K4 ELEFANTTIKORTTELI
Helsingin kaupunginmuseon tilat
Esteettömyys selvitys 26.3.2012

1. KERROS
ESTEITTÖMYYSS-
SELVITYS

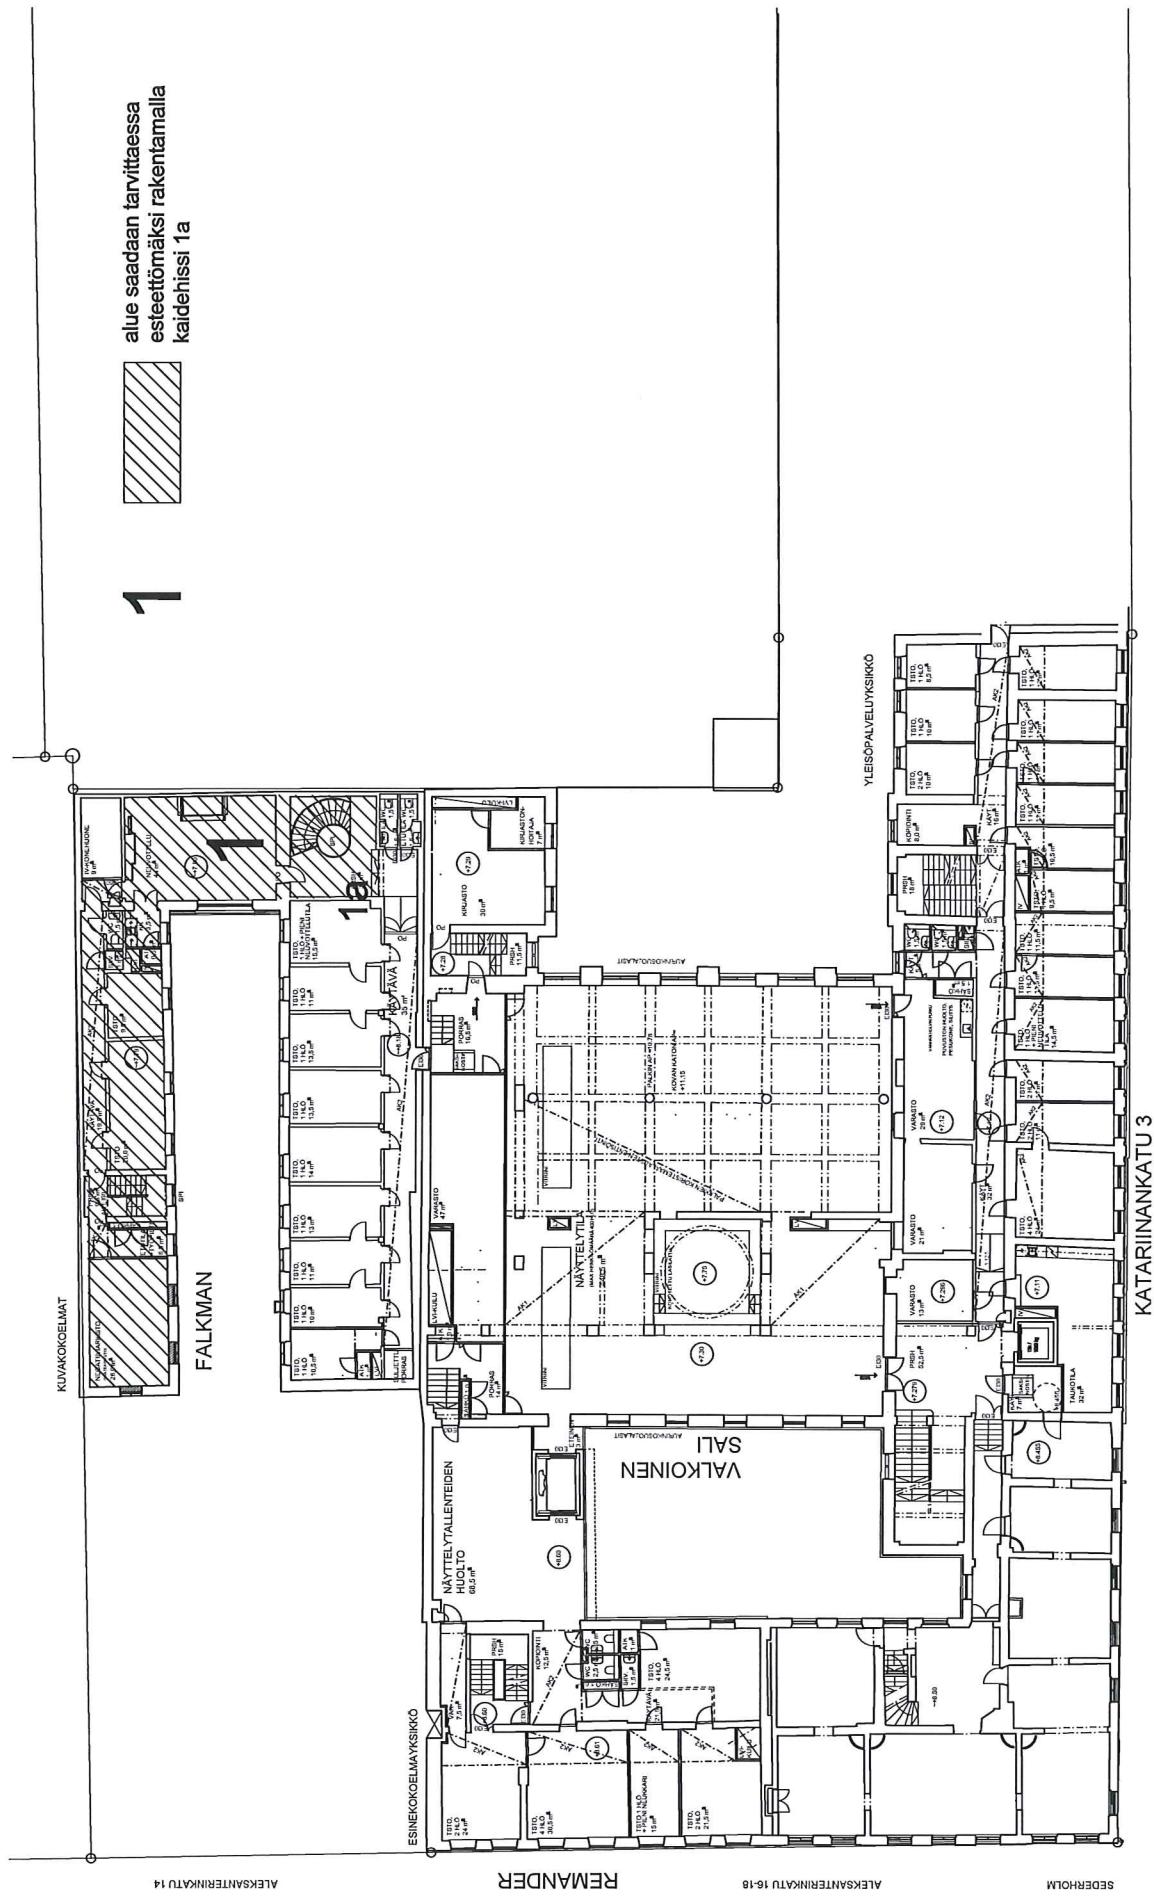
1.) Ensimmäiseen kerrokseen sijoitetaan kahvila ja kaksi muuta liiketilaa. Katariinankadulla porttikäytävän eteläpuolella sijaitseva erillinen liiketila on yhden ulkopuolisen askelmakiven takana porttikäytävästä eikä siitä ulko- ja sisätilojen välisten korkeuserojen takia saada esteetöntä, koska tilalla ei ole yhteyttä muihin tiloihin.

alue saadaan tarvittaessa
esteettömäksi rakentamalla
kaidehissi 1a

esteellinen alue

askelmakivi liiketilaan

Rakennusvalvonta on 19.8.2010 pidetyssä palaverissa ilmaissut kantanaan, että liiketiloihin tulee pyrkiä järjestämään esteetön kulku. Mikäli tämä ei ole mahdollista, rakennusvalvonta ei katso sitä luvan esteeksi.

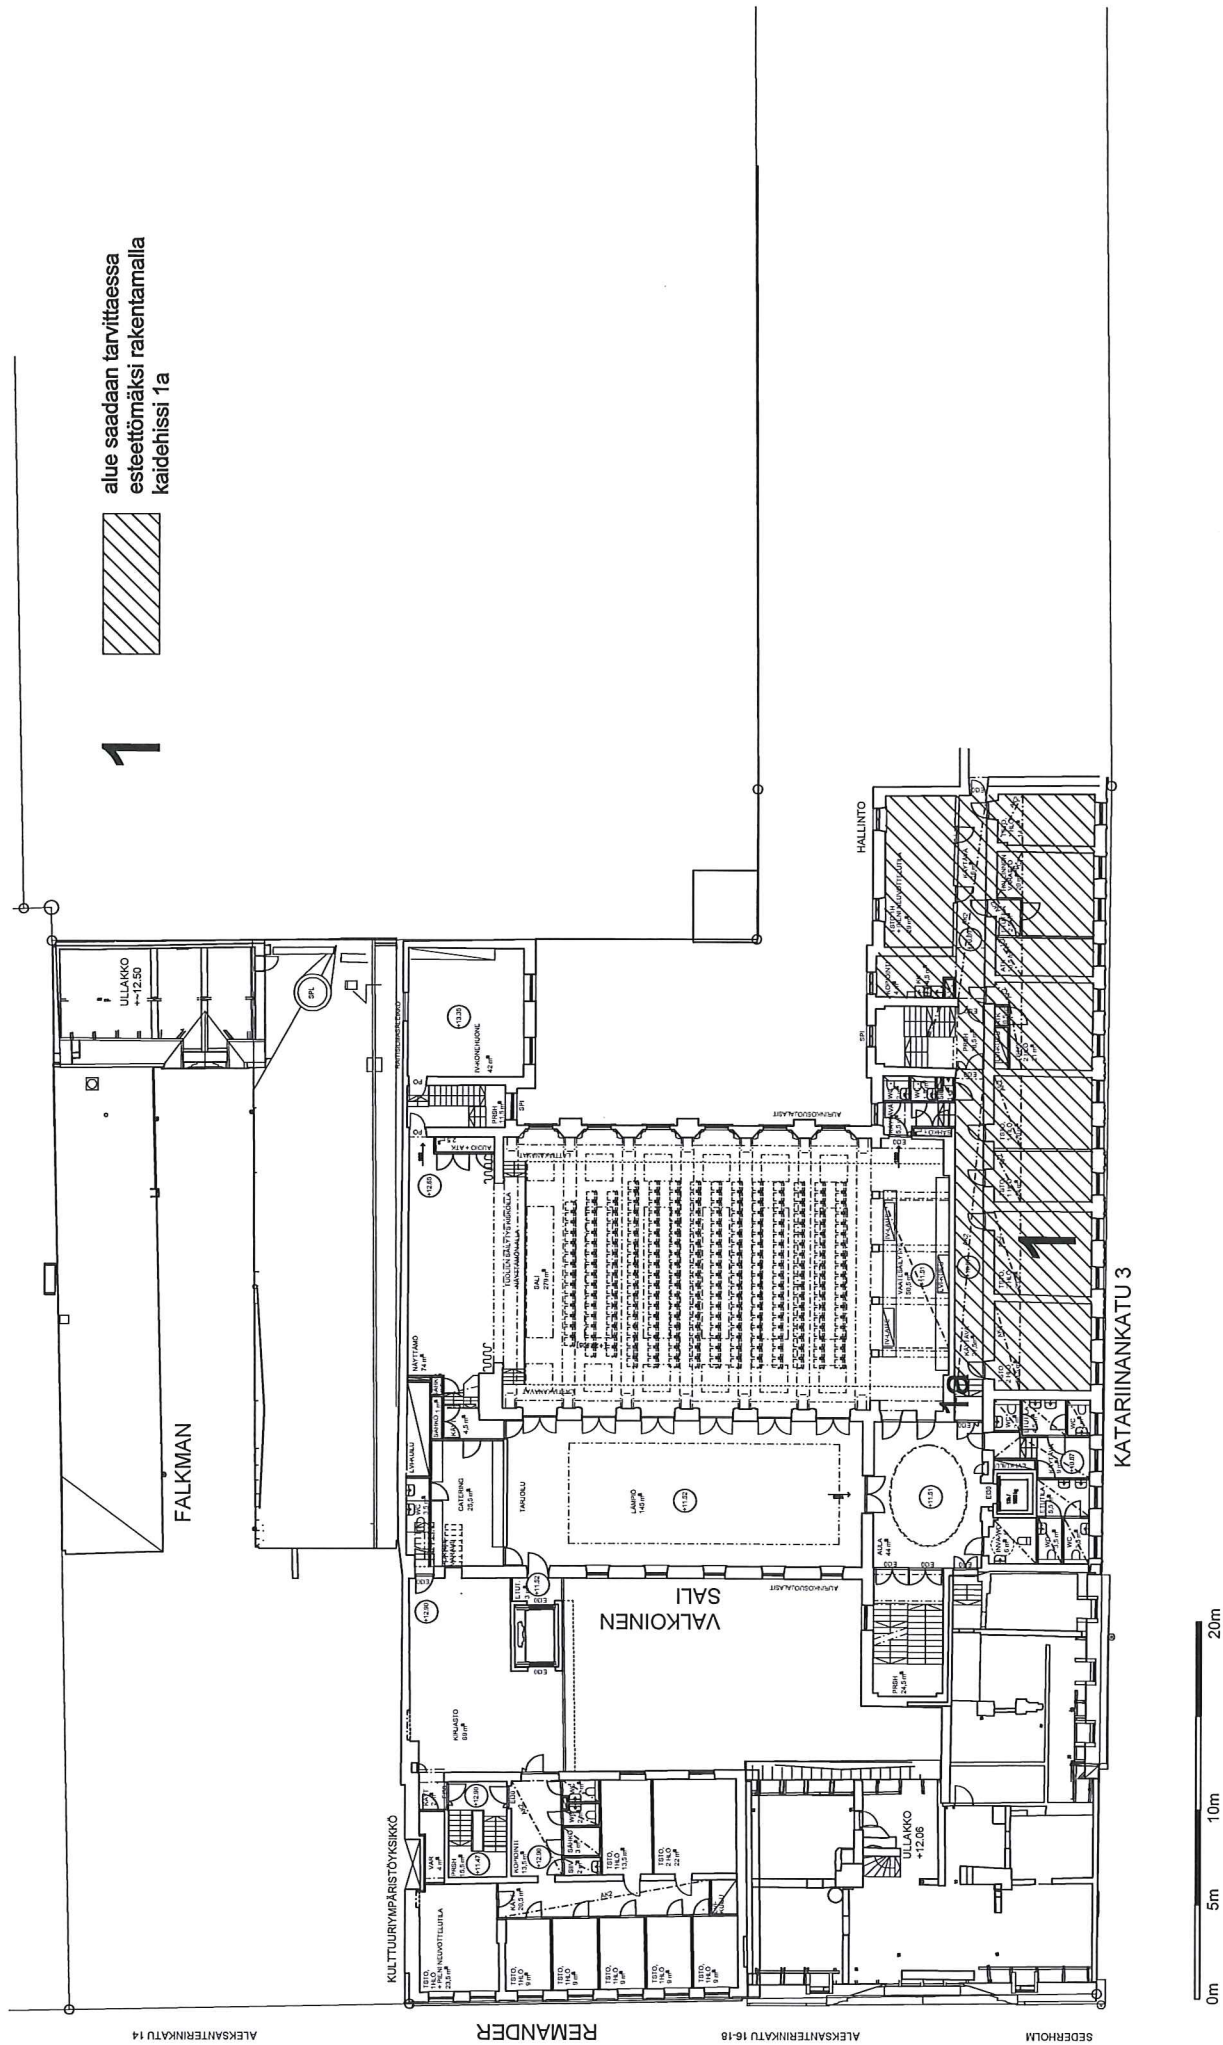
2.) Toimistotiloissa Katariinankatu 3:ssa ja Falkmanin talossa on eri rakennusten osien välillä tasoeroja, jotka on osin pystytty ratkaisemaan siten, että tiloihin on esteetön kulku. Museolla on kuitenkin myös työtiloja, jotka eivät ole esteettömiä. Jatkosuunnittelun yhteydessä on mahdollista tarvittaessa lisätä 3 kaidehissiä Katariinankatu 3:n ja Falkmanin tasoeroportaisiin, jolloin esteetöntä aluetta voidaan laajentaa.

Rakennusvalvonta on 19.8.2010 pidetyssä palaverissa ilmaissut kantanaan, että esteettömyys toteutuu osassa toimistotiloja, mikä riittää täyttämään vaatimukset.

3. KERROS
ESTEITTÖMYYS-
SELVITYS

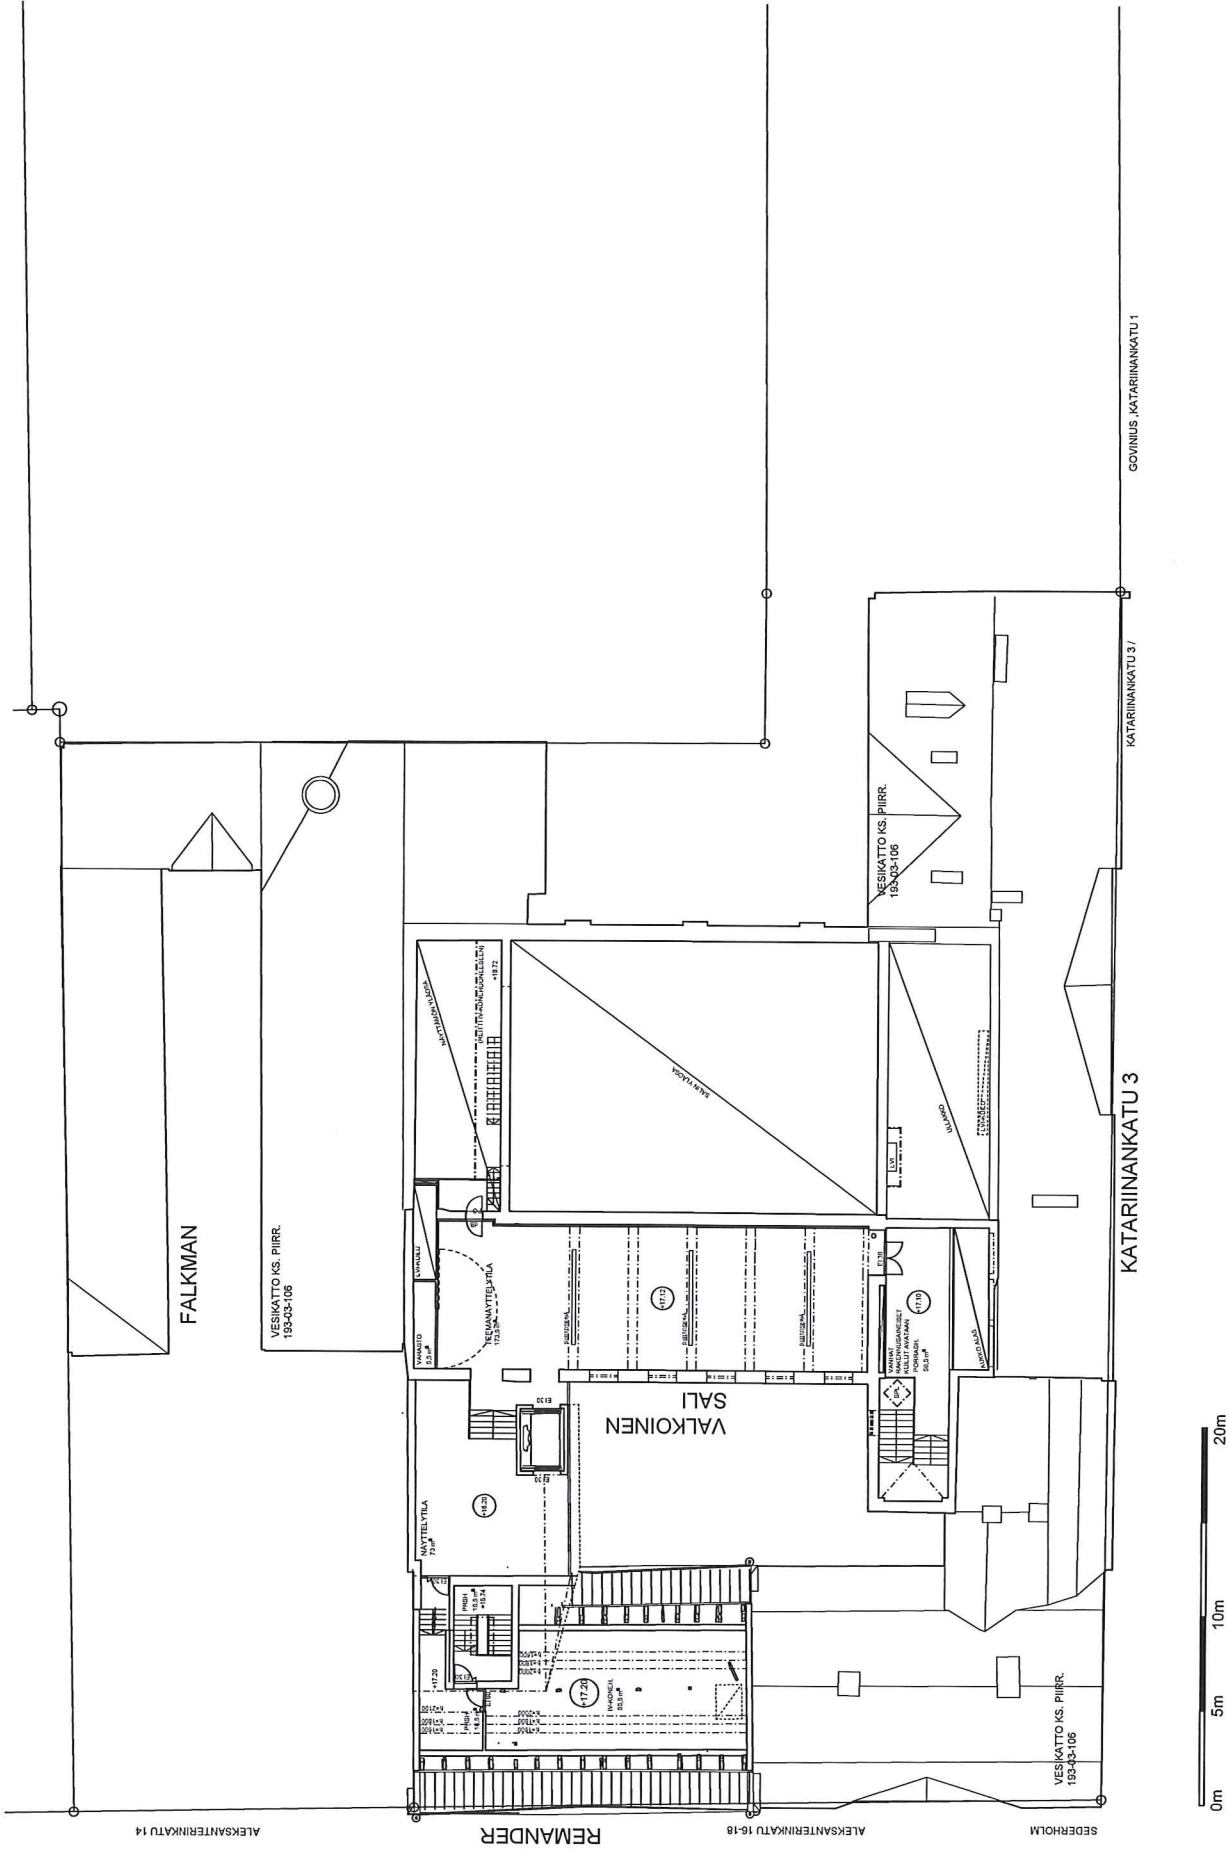
3.) Katariinankadun porrashuoneessa oleva hissi viedään ainoastaan 3. kerrokseen saakka. 3 ½ kerroksessa on ainoastaan salin parvitiila. Ylemmäs vietyä hissi tulisi vesikatkon läpi.

alue saadaan tarvittaessa
esteettömäksi rakentamalla
kaidehissi 1a

Rakennusvalvonta on 19.8.2010 pidetyssä palaverissa ilmaissut kantanaan, että parvikerroksen esteellisyys ei ole ongelma.
